Stadtplanungsamt

Mitwirkungsbericht

Zur öffentlichen Mitwirkung wurde der Entwurf der Überbauungsordnung (ÜO) Riedbachstrasse 8, 9, 10 und 12 (Plan Nr. 1484/1, bestehend aus Überbauungsplan, Überbauungsvorschriften (ÜV) sowie der zugehörige Erläuterungs- und Raumplanungsbericht mit dem Mobilitätskonzept vom 20. April 2022 und dem Umweltbericht vom 3. September 2022 als Anhänge vom 30. Juni bis 25. August 2022 aufgelegt.

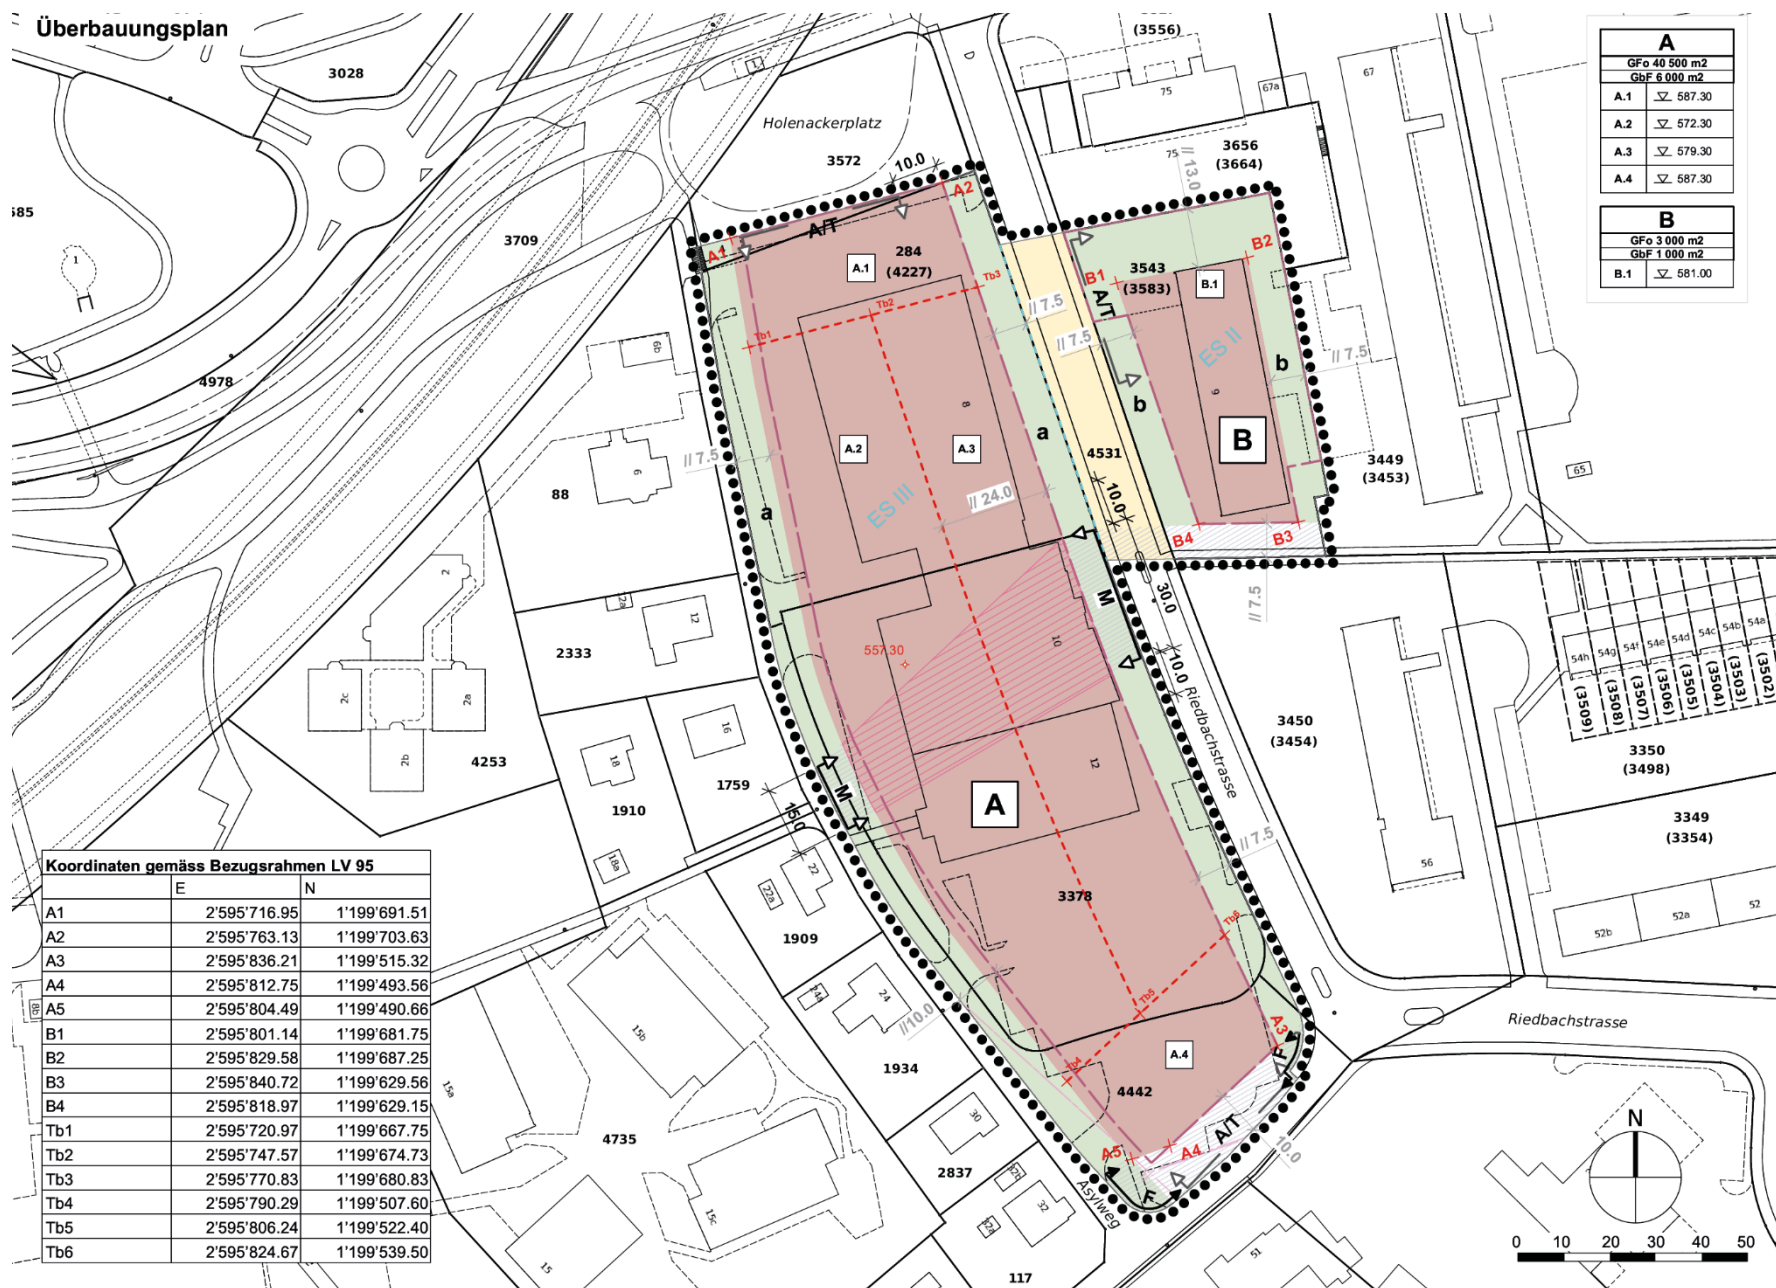
O-1	Es wird beantragt Art. 12 mit folgendem Absatz zu ergänzen: Für die Manövrierbarkeit in die engen Zu- und Wegfahrten der Privatliegenschaften Asylweg ist während der Bauphase und definitiv auf der gegenüberliegenden Seite ab Strassenrand genügend Freiraum vorzusehen, approximativ 1 m.	Die ÜO sichert einen grosszügigen Grünstreifen entlang des Asylwegs, wodurch ein angemessener Abstand zwischen der Überbauung Zentrum Bethlehem West und den Einfamilienhäusern garantiert wird. Eine Verbreiterung des Asylwegs zu Lasten dieses Grünstreifens ist nicht vorgesehen und wird als nicht zweckdienlich und notwendig angesehen.	Keine Berücksichtigung.
V-3	Eine vollständig im Gebäudeinnern stattfindende Anlieferung wird aus Quartiersicht bevorzugt.	Das Siegerprojekt des Studienauftrags sieht eine vollständig unterirdische Organisation der Anlieferung des Einkaufszentrums vor. Die Zu- oder Wegfahrt der Anlieferung befindet sich beim Holenackerplatz oder an der Riedbachstrasse, womit keine Manövrieraktionen auf dem Holenackerplatz erfolgen werden. Dadurch ist eine grösstmögliche Entflechtung des motorisierten Verkehrs vom Fuss- und Veloverkehr und öffentlichem Verkehr auf dem Holenackerplatz möglich. Die ÜO wird nun auf Basis des Siegerprojekts präzisiert.	Wird berücksichtigt. Präzisierung Überbauungsplan und Ergänzung ÜV.

Nr.	Kernaussage	Stellungnahme	Umgang
P-1 P-3	Die Bauhöhe von rund 20 m auf beiden Seiten des Mittelweges wie auch auf der Riedbachstrasse ist relativ hoch. Eine bedrohlich wirkende Häuserschlucht ist zu vermeiden, z.B. durch eine Terrassierung bzw. Abstufung der Gebäude. Dies könnte eine Vorgabe an den Architekturwettbewerb sein.	Das qualitätssichernde Verfahren lief parallel zur öffentlichen Mitwirkung. Dabei wurden Lösungen gesucht, welche die Vorgaben aus dem Masterplan und dem ÜO-Entwurf architektonisch und betrieblich überzeugend umsetzen sowie eine optimale Eingliederung in das Quartier ermöglichen. Ein zentrales Beurteilungskriterium war die städtebauliche Qualität, wo auch die Frage der Verhältnismässigkeit der Gebäudehöhen diskutiert wurde. Das Siegerprojekt sieht freistehende, versetzte und gestaffelte Häuser mit hoher Durchlässigkeit vor. Somit werden keine Schluchten entlang der Riedbachstrasse entstehen. Mit differenzierten Höhenstaffelungen wird auf das Umfeld besonders Rücksicht genommen, trotz der mit der Siedlungsentwicklung nach innen verbundener hoher baulicher Dichte. Die ÜO wird nun aufgrund des Siegerprojekts präzisiert.	Ist bereits berücksichtigt. Anpassung Überbauungsplan und ÜV (Anhang).
